築川ダムではより良いダム計画とするためダム規模の変更を実施しました。

◆ダム規模の変更イメージ

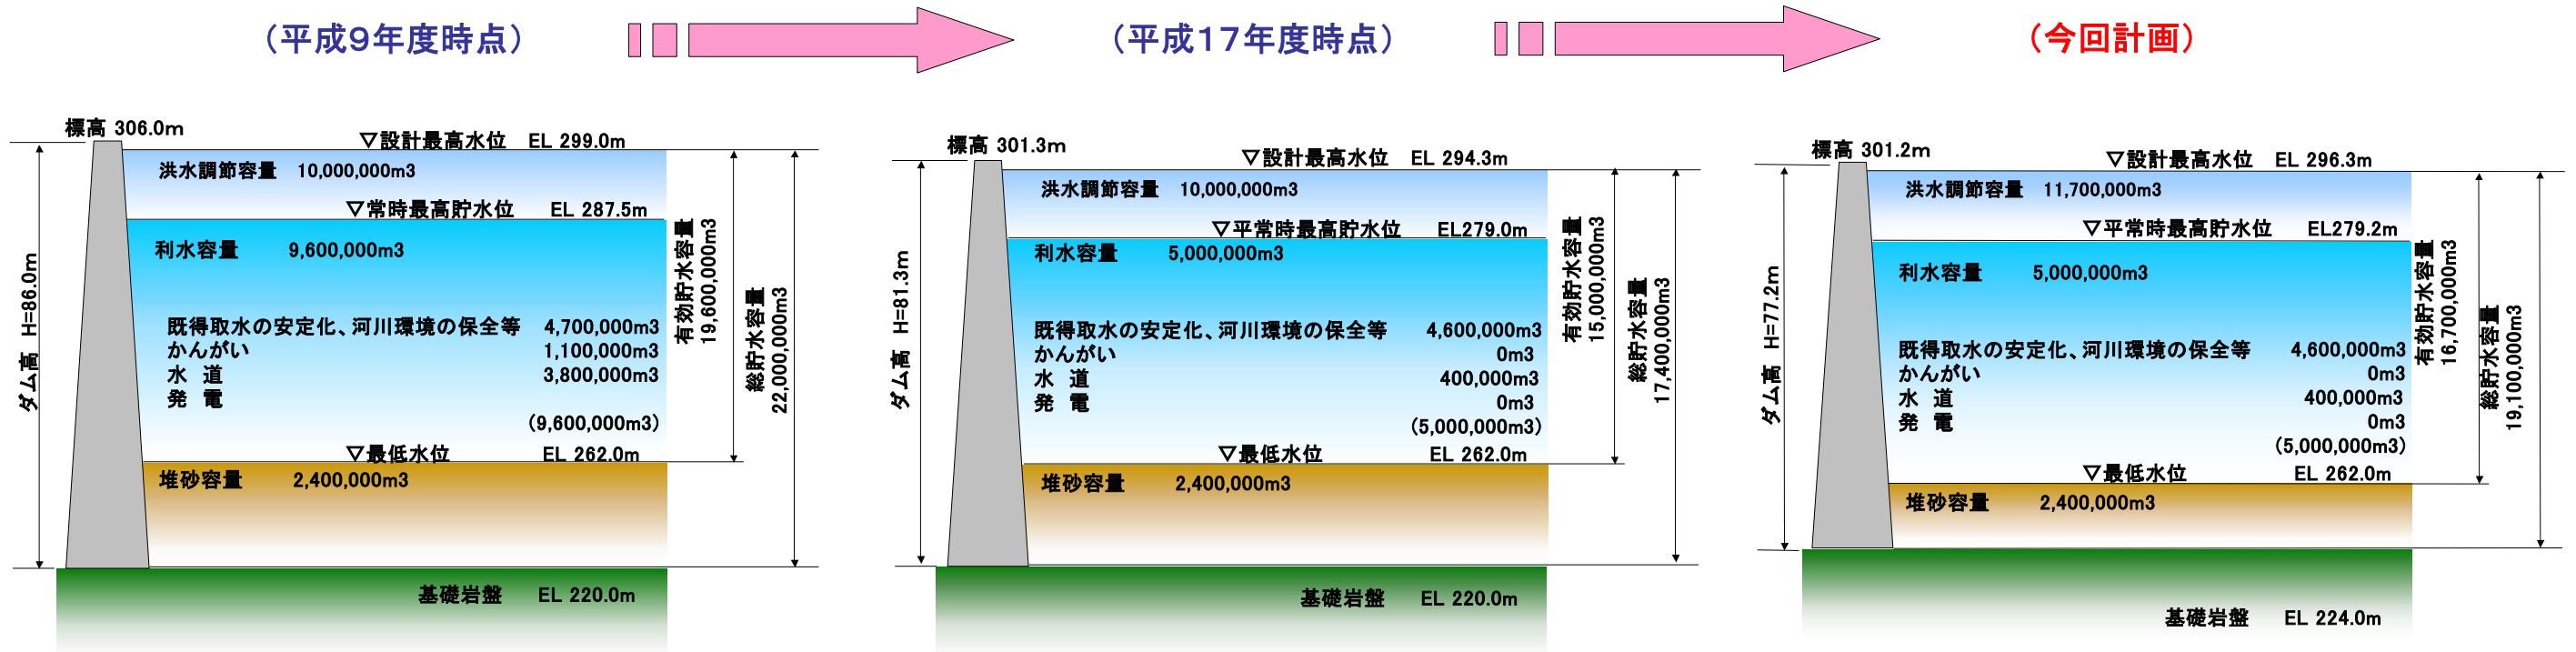
利水計画の変更
 かんがい事業者の撤退、盛岡市・矢巾町の上水道の減量、不特定用水の減量、発電事業者の撤退により、利水容量を9,600,000 m³から5,000,000 m³に変更しました。
 これに伴いダム規模は貯水容量2,900,000 m³の減、ダム高8.8mの減となりました。

ダム建設位置の変更
 地質調査の精度を高めたことにより、より**良好な基礎地盤に位置を変更**しました。これにより、ダム建設場所の地形が急峻となり、**堤体積が小さ**くなりました。
